まとめ 本通3丁目地区市街地再開発事業環境影響評価準備書（案）の段階で示される計画に関して、景観形成の観点から求めることに関する調査及び検討結果（素案）

図：眺望点（視点場）の位置図

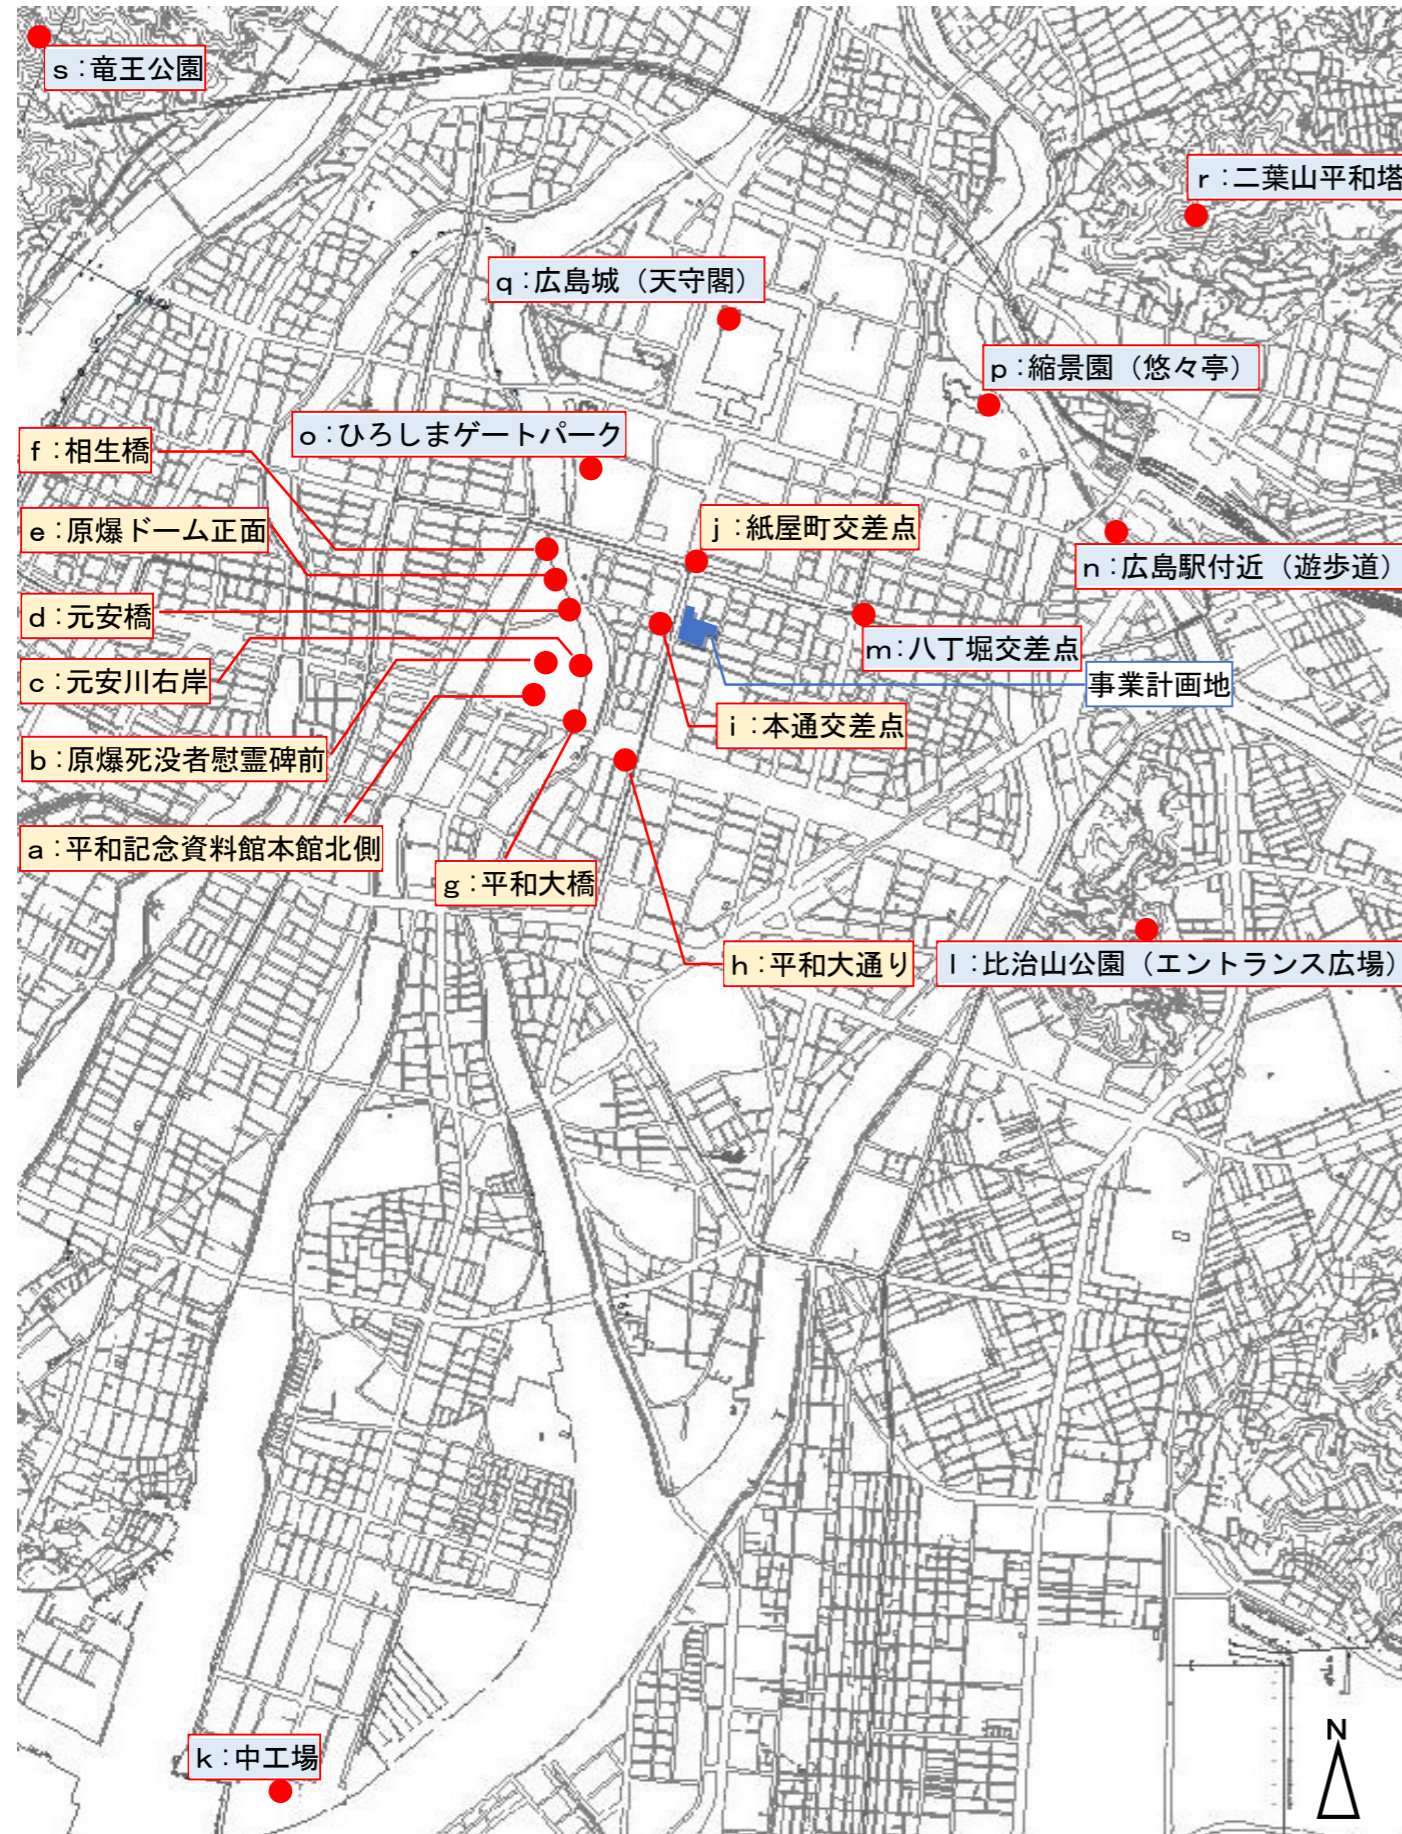
ただし、e：原爆ドーム正面（「あり方」で設定した視点場）、i：本通交差点（近景の視点場）、k：中工場（視点場として共有しやすく市街地を一望できる視点場）については追加が必要である。

準備書（案）で想定した眺望点（視点場）に含まれない次の箇所からの景観についても検討を行うこと。

e： 原爆ドーム正面

i： 本通交差点

k： 中工場
